Affaire : PLU de Pavie (E21100)

Objet : Réunion d'examen conjoint

Date : 13 juin 2022 – 14h00

a) Zone UH2 et A : Parcelles BA 97, 98 et BC 75,134,136

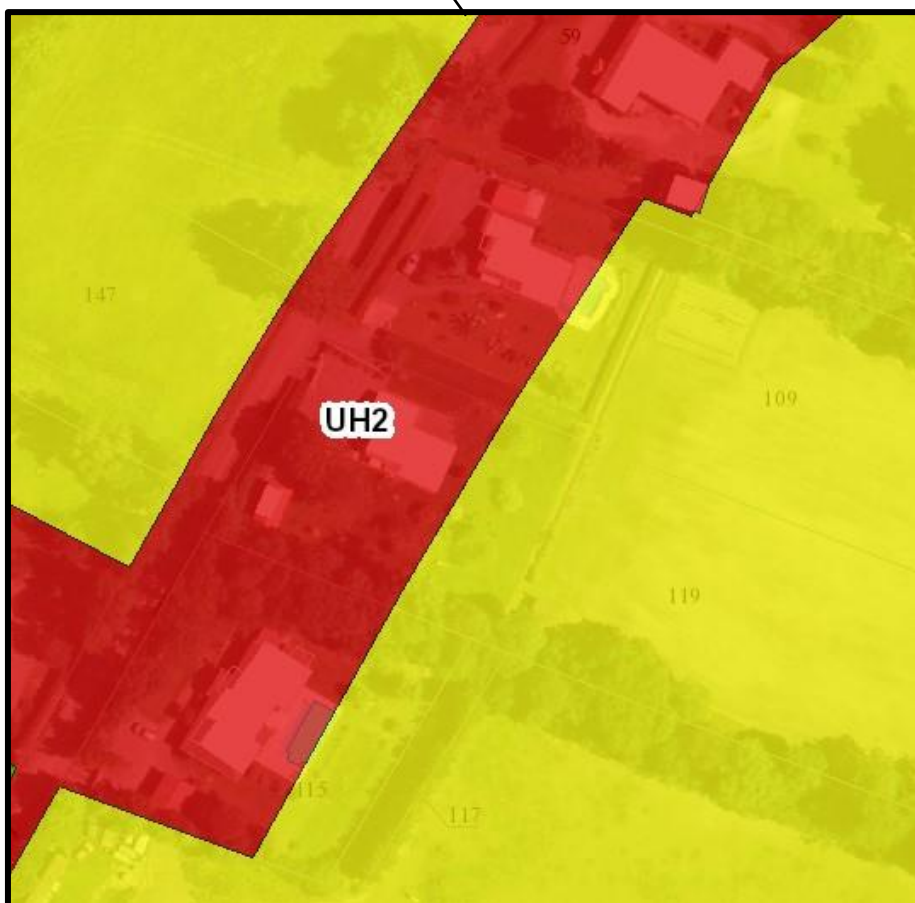
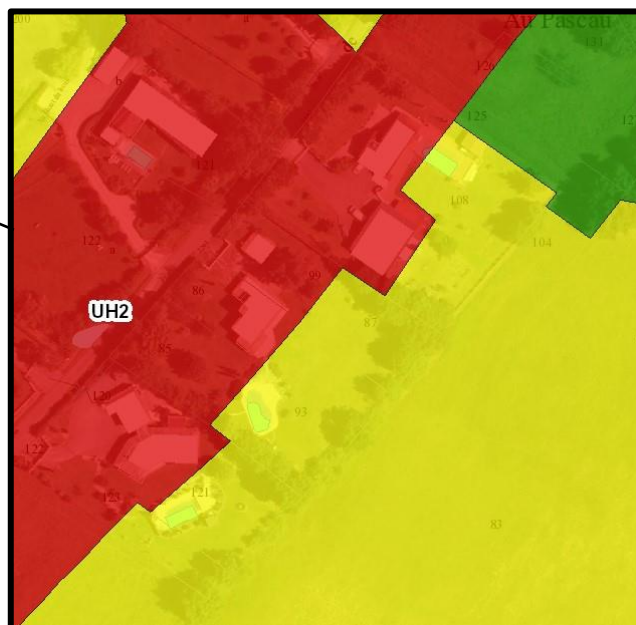
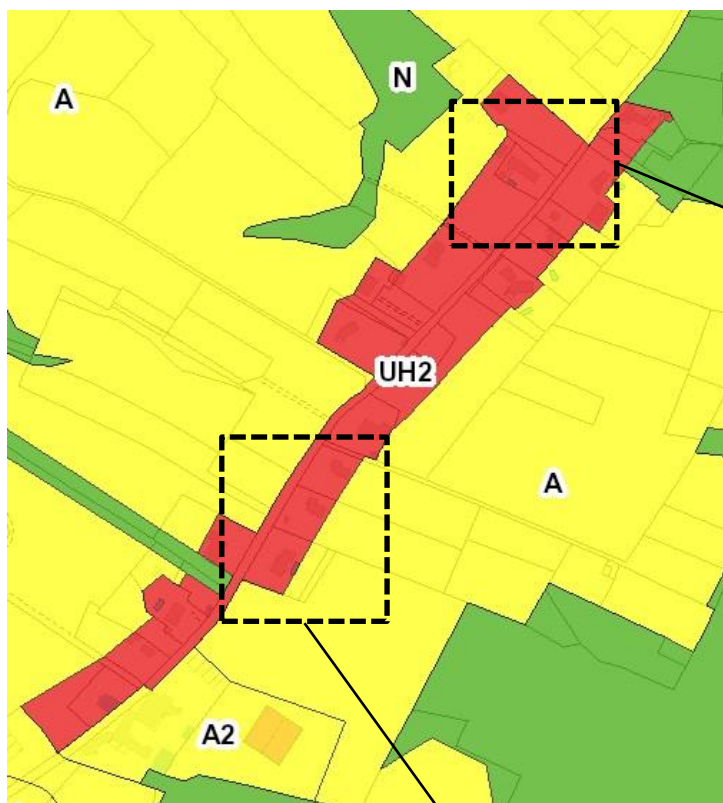
- L'objet principal des deux premières révisions allégées étant de corriger une erreur matérielle en (re)intégrant des annexes existantes en zones urbaines, il est recommandé à ce que l'historique de construction de ces annexes soit présenté de manière plus détaillée au sein du rapport (situation avant/après, dates de permis de construire).

Les parcelles BA 97, 98 et BC 75,134,136 sont situées, à ce jour en zone agricole du PLU. Il y a actuellement une piscine et un pool-house construits sur la parcelle n°98. Le propriétaire actuel veut, en plus, rénover et agrandir ce pool-house.

Une piscine et un pool house ont été construits sur la parcelle n°98 à une période où la parcelle était en zone UH2 dite constructible du PLU.

Les parcelles BA 97, 98 et BC 75,134,136, appartenant anciennement à Mme Boix puis cédées à un nouveau propriétaire, Monsieur CERF, 667 chemin de la sallière, 32550 Pavie, sont passées en zones agricoles lors d'un changement de PLU en 2005. Cette construction n'apparaît pas sur la carte actuelle du PLU représentée ci-dessus et sa présence avérée est parfaitement incompatible avec les restrictions de la zone à laquelle elle appartient aujourd'hui.

Ces parcelles, classées aujourd'hui en zone A, étaient classées dans le passé en zone UH2. Il convient de corriger cette erreur par une modification du tracé du zonage UH2 afin que les parcelles désignées ci-dessus y soient de nouveau intégrées.

5.2. Révision allégée n°3 : parcelle 25

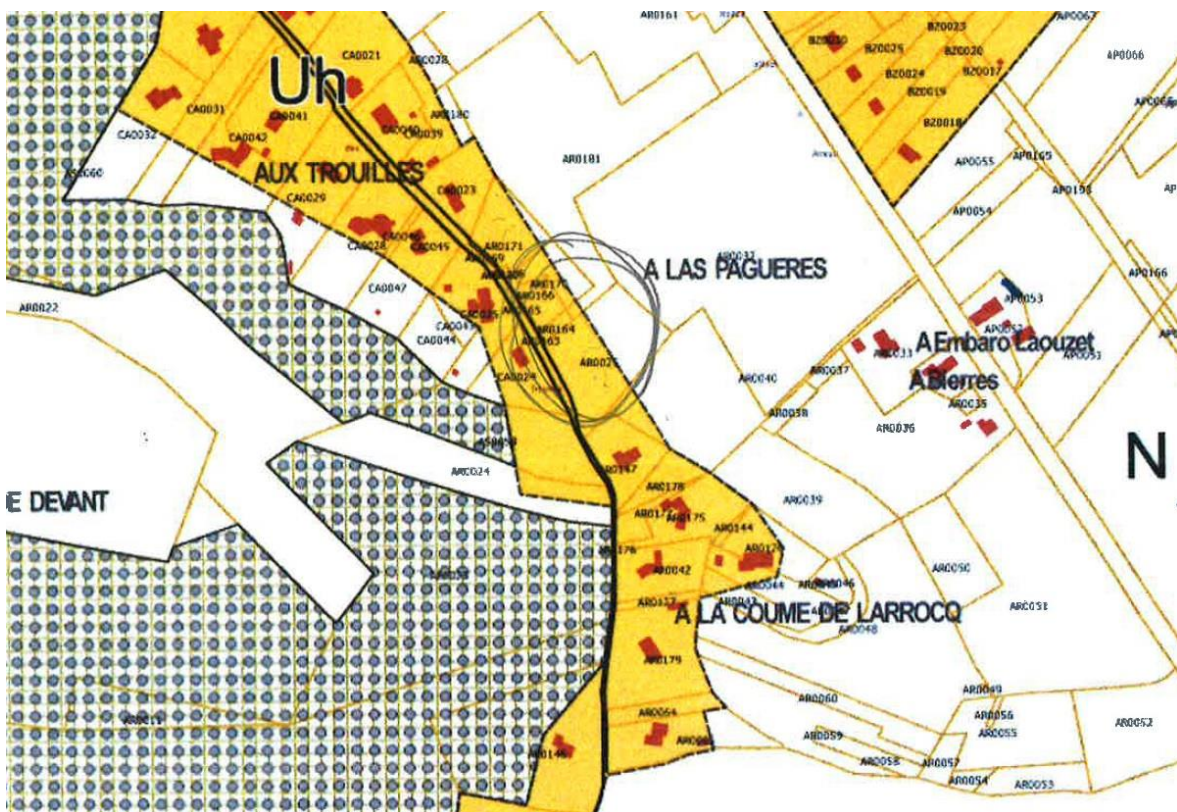
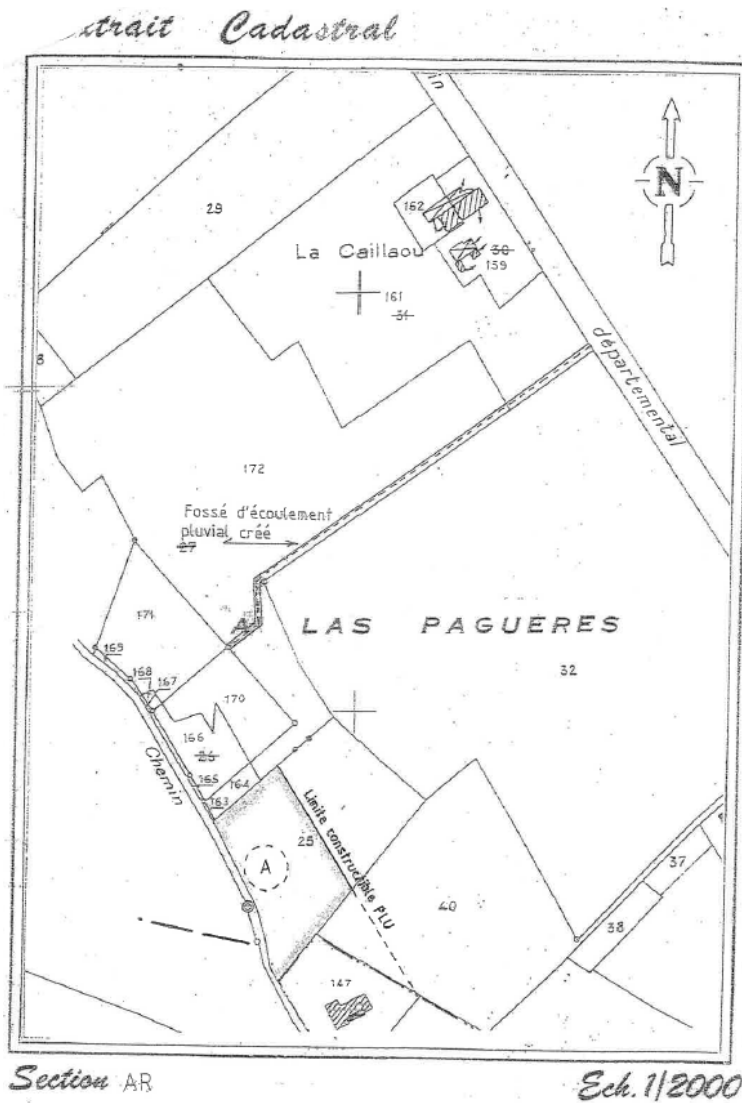
- Concernant spécifiquement la parcelle 25, il est considéré que les motivations pour intégrer cette parcelle en zone Urbaine sont différentes de celles des autres parcelles. Le bureau d'études propose qu'un point supplémentaire soit ajouté dans le cadre de cette procédure.

- Toujours concernant la parcelle 25, la commune est alertée sur l'impact paysager potentiel depuis la vallée. Le bureau d'études propose de réduire le trait de zonage afin de circonscrire l'emplacement du / des futur(s) bâtiment(s).

Il n'existait pas de zone UH avant la révision générale de 2017. La commune a souhaité faire du chemin des Trouilles une zone cohérente d'habitat (reconnaissance d'un quartier avec unité urbaine). Dans ce cadre, le comblement des dents creuses est justifié. Par ailleurs, cette parcelle n'est pas considérée comme propice à l'agriculture du fait de la déclivité importante sur une partie du terrain. De ce fait, la zone de constructibilité sera circonscrite à une bande d'environ 30 m le long de l'axe du chemin des Trouilles

Le PLU actuel a classé la parcelle AR 25 entière, AR 164 et AR 40 en zone A.

La famille PEYRIE/LOUSTAUDINE avait mis en vente depuis plusieurs années un terrain situé sur la parcelle AR 25, d'une surface de 6000 m². A ce moment-là, le terrain était constructible, car la parcelle AR 25 était coupée en deux, avec une partie en zone constructible et une autre partie en zone agricole.

Mais à la suite de la révision générale du PLU en 2017, le terrain a perdu son caractère constructible pour passer entièrement en zone agricole.
